Direzione Tecnica – Settore VIA/VAS

Oggetto: *AUTOSTRADA A1 MILANO-NAPOLI - Tratto Firenze Sud - Incisa. Commento al report SPEA sull'attività di monitoraggio - trimestre Ottobre - Dicembre 2017.*

Figura 1: stazione di monitoraggio fissa A1-FS-RA-A3-02 (media giornaliera PM10), confronto con la media delle contemporanee concentrazioni di PM10 delle stazioni regionali di monitoraggio (RRT-FI Agglomerato di Firenze) urbane traffico e urbane fondo prese come riferimento, dati IV trimestre 2017.

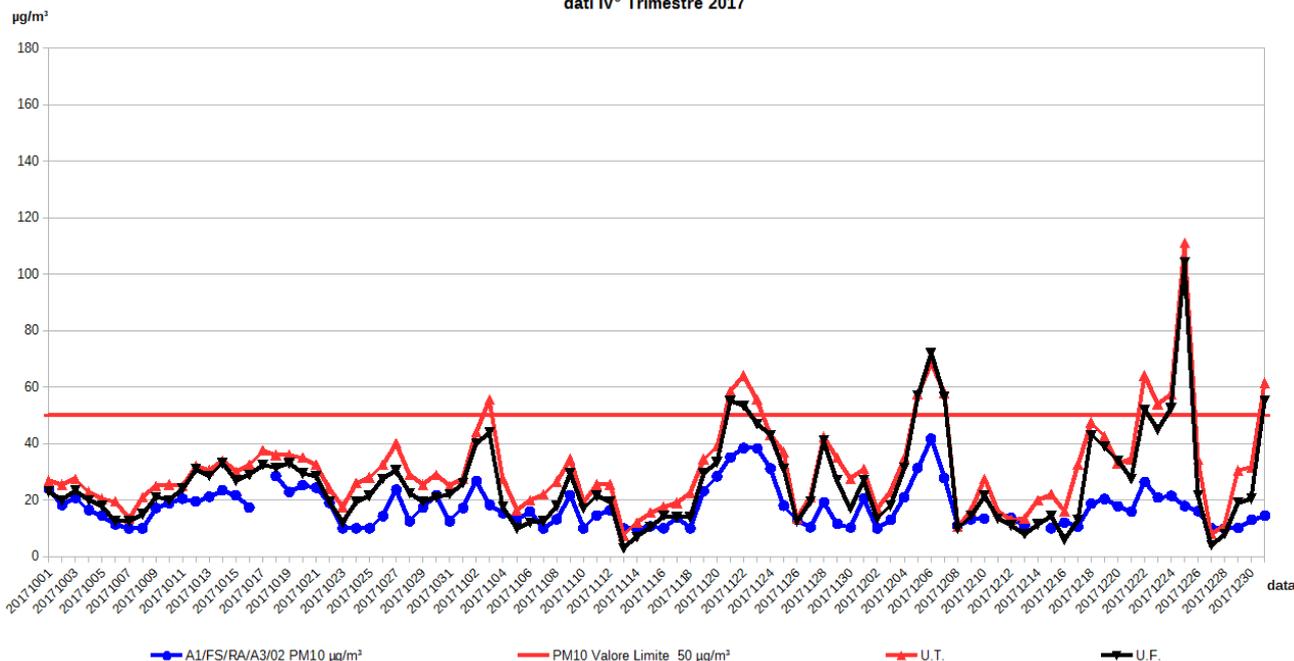
In generale gli andamenti di tutti gli inquinanti monitorati sono quelli attesi in ante operam in relazione alle caratteristiche dell'area (area rurale). In generale i valori di PM_{10} della postazione A1-FS-RA-A3-02 seguono l'andamento delle stazioni pubbliche prese come riferimento (Figura 1). Non emergono particolari osservazioni degni di nota.
